Zienswijzennota

Ontwerpbestemmingsplan Nijmegen Woenderskamp – 2 (Griftdijk Noord 21)

Gemeente Nijmegen
Bureau Ruimtelijke Planvorming (SR30)
Versie 6 juni 2024

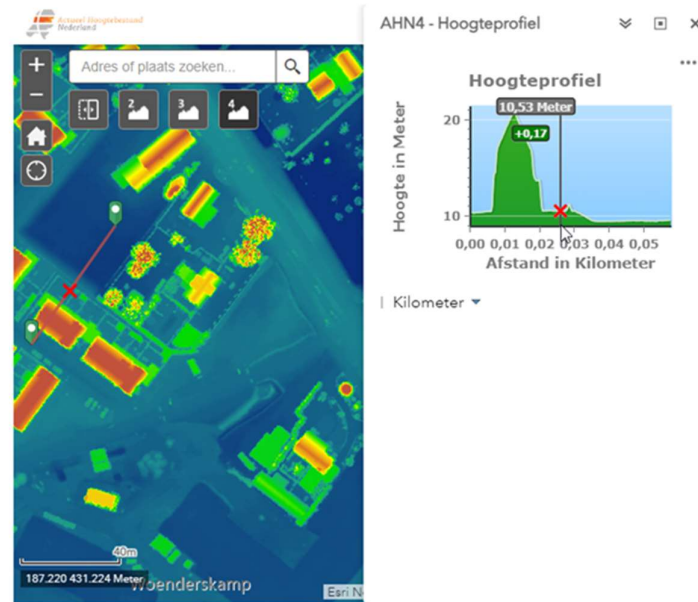
De straat is erg smal en daar kan niet in gekeerd worden (zie kopje verkeersveiligheid).	De verkeerstoename betreft gemiddeld circa 8 voertuigbewegingen per woning, ofwel circa 56 voertuigbewegingen per etmaal voor de 7 woningen die worden ontsloten aan de Lavinia Fontanahof. Dit aantal, verdeeld over de dag leidt niet tot verkeersknelpunten of capaciteitsproblemen op bestaande wegen. Uit berekening van de gemeente van de toekomstige verkeersgeneratie blijkt dat er ca. 510mvt/ etmaal zullen gaan rijden naar alle woningen samen in deze buurt (de huidige plus de toekomstige situatie). In de ASVV van 2012 stond een aantal van 100 m.v.t./h aangegeven (in ASVV 2021 niet meer vermeld) als aanvaardbare verkeersintensiteit in woonstraten als de Rafaelstraat en de Lavinia Fontanahof. Indien men uitgaat dat dit de “spits periode” is mag men dit omrekenen van 100m.v.t./h met factor 10 voor de etmaalintensiteit (1000mvt/ etmaal). Met ca. 510mvt/ etmaal blijft men hier dus ruim onder. Verder zal deze verkeersintensiteit zich verdelen over de 3 aansluitingen van het wegennetwerk. De lengte van de insteekweg in het plangebied is dusdanig kort, dat hier geen verkeersknelpunten verwacht worden, ook niet indien incidenteel grotere voertuigen tot aan deze woningen doorrijden en weer (deels achteruit of na draaien) de wijk uit moeten. Er is voldoende ruimte voor auto's om te keren binnen de planlocatie, zie onderstaande weergave.

De verkeerssituatie is aanvaardbaar, vooral ook omdat de aansluiting van de nieuwe insteekstraat in een rechte lijn aansluit op de Lavinia Fontanahof, wat leidt tot een overzichtelijke situatie. De gemeente gaat met bewoners van de Lavinia Fontanahof en Rafaelstraat in gesprek over hoe het gevoel van veiligheid in de genoemde straten vergroot kan worden. Dit kunnen aanpassingen in de openbare ruimte zijn. Daarnaast is het zo dat de gehanteerde breedte van 7 meter van de verkeersbestemming en de breedte en diepte van de parkeerplaats (2,5 x 5,0 meter) dusdanig ruim zijn, dat auto's vrij in en uit kunnen rijden en kunnen keren bij de parkeerplaatsen, zodat ze altijd vooruit de straat in en uit kunnen rijden. De boogstralen binnen de verkeersbestemming zijn hiervoor ruim voldoende.
		De driekapper is het dieptepunt van het huidige plan. Deze driekapper past namelijk niet in de beschikbare ruimte. De huizen zijn smal, hebben geen voortuin en de achtertuin is ontzettend klein, zeker in vergelijking met de andere tuinen in de buurt. Ook staan ze erg dicht op de bestaande huizen.	De driekapper voor wat betreft volume, oriëntatie, situering en uitstraling binnen de (diversiteit van) de buurt. Bij de bouwplantoetsing zal de gemeente toezien op voldoende ruimtelijke en architectonische samenhang met het bestaande straatbeeld, waarmee een ruimtelijke relatie ontstaat. De breedte en diepte van de driekapper zal kleiner zijn dan die van de bestaande driekapper die aan de achterzijde grenst aan deze nieuwbouw, terwijl de achtertuinen van de nieuwe driekapper juist dieper zijn dan de achtertuinen die aan de achterzijde hieraan grenzen. De nieuwbouw is aldus hier ruimer van opzet dan de bestaande bouw en de nieuwbouw is daarmee ruimtelijk aanvaardbaar en passend. Stedenbouwkundig wordt daarbij aangesloten op de belendingen en worden gelijkwaardige ruimtelijke verhoudingen gerealiseerd als bij reclamant zijn woning en tuin. De afstand van achtergevel tot achtergevel is in wijken met in hoofdzaak grondgebonden (eengezins)woningen in Nijmegen als volgt opgebouwd: - De achtergevel grenst aan een achtertuin. De diepte van de achtertuin kan variëren, maar varieert doorgaans tussen de 5 en 12 meter. Afhankelijk van de opzet van het plan. De Woenderskamp aan beide zijden van de Italiëstraat kenmerkt zich als een ruim opgezette woonwijk met rijtjes woningen, tweekappers en drie onder een kap woningen. Veelal gelegen aan een hof. Ook hier zijn de achtertuinen in de gebruikelijke gangbare diepte- en breedtematen, afhankelijk van het type woning en de prijscategorie. - De stedenbouwkundige verkaveling (positionering, ruimtelijke opzet van de wijk) is de basis voor het bestemmingsplan. Via bouw- en gebruiksregels en een bouwvlak op de verbeelding wordt vastgelegd waarbinnen de gepositioneerde woningen dienen te worden gerealiseerd. Dit bepaalt de afstand die is toegestaan.

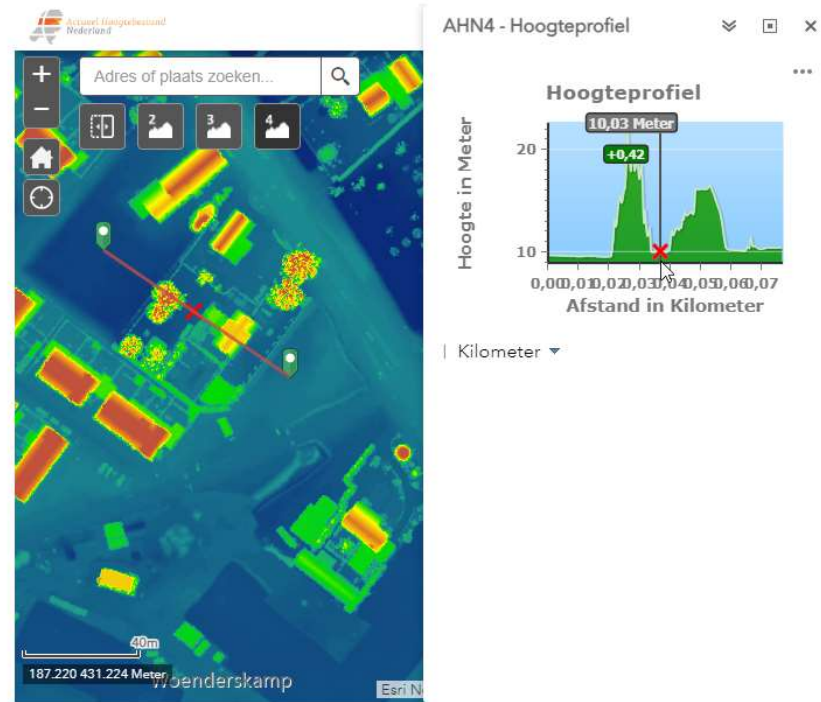
15. Reclamant			
Datum indiening	Trefwoorden	Samenvatting zienswijzen	Reactie
	Privacy	De verhoging van het maaiveld van het perceel van onze burens betekent voor ons een flinke toename van inkijk, ten koste van onze privacy. Ons hekwerk is hierdoor effectief nog maar ongeveer 80 cm hoog. Daar kan zelfs een kind overheen kijken. Het moge duidelijk zijn dat dit voor ons onwenselijk is.	Initiatiefnemer is bereid om ter vervanging van het hekwerk van 180 cm hoogte dat met Hedera (klimop) is begroeid eenzelfde voorziening te realiseren op de grond van initiatiefnemer, voor zover grenzend aan het perceel van reclamant, en dat op de aan te leggen maaiveldhoogte, zodat tegemoet gekomen wordt aan de wens van privacy en wel met eenzelfde middel als reclamant zelf ook heeft geplaatst. Er wordt daartoe een verplichting in het bestemmingsplan opgenomen. Het voornemen is om het maaiveld (tuinen) op te hogen tot NAP +10,4 m à NAP +10,5 m en de straat lager aan te leggen. De aanleghoogte zal daarmee gelijk zijn aan de percelen aan de Rafaëlstraat, die eveneens aan indieners perceel grenzen. Hierom is de verwachting dat in de toekomstige situatie een lage kans is op (grond)wateroverlast (zie rapportage BOOT). Zoals in onderstaande uitsnede is te zien, is het laagste punt van

reclamants perceel gelegen op ongeveer 10,0 m +NAP. De ophoging t.o.v. reclamants perceel zal dus maximaal enkele decimeters bedragen, gemeten vanuit zijn tuinniveau. Overigens is de zinsnede in de toelichting van het ontwerp bestemmingsplan in paragraaf 4.9.1., waarin staat dat het gehele terrein met minimaal 1 meter wordt opgehoogd, niet juist. Dit moet maximaal 1 meter zijn, in aansluiting op de Lavinia Fontanahof.
